## 対策箇所説明図②

「プレッシャーウェーブ」  
スーパーチャージャー

〔A-A断面矢視図〕

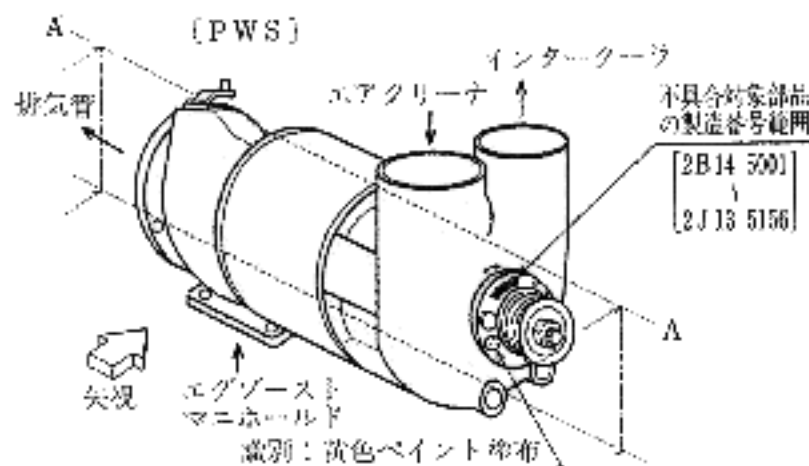
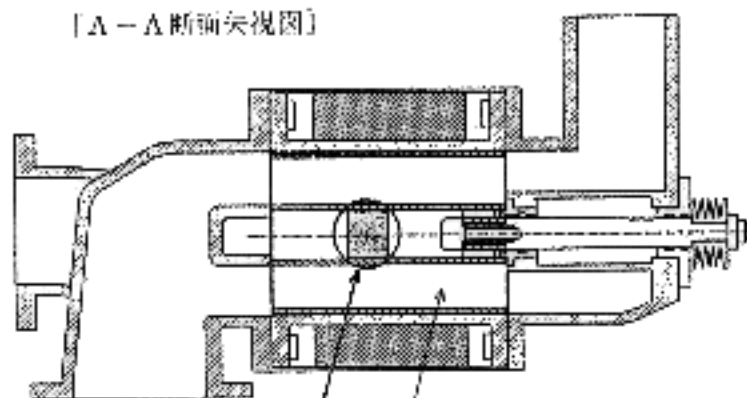
注：□内は交換部品を示す。

〔遮熱栓〕

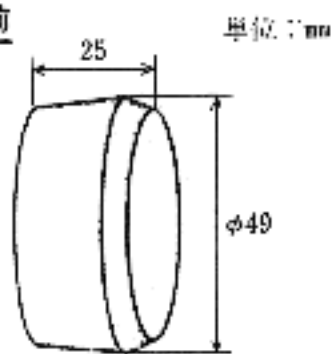
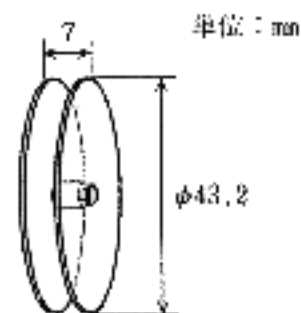
欠陥発生箇所

「遮熱栓の強度が不足しているため、ローターの遠心力により、遮熱栓が破損するものがある。」

対策前

〔セラミックファイバー製〕

対策後

〔鉄製〕

対策内容

〔遮熱栓を鉄製とする。〕
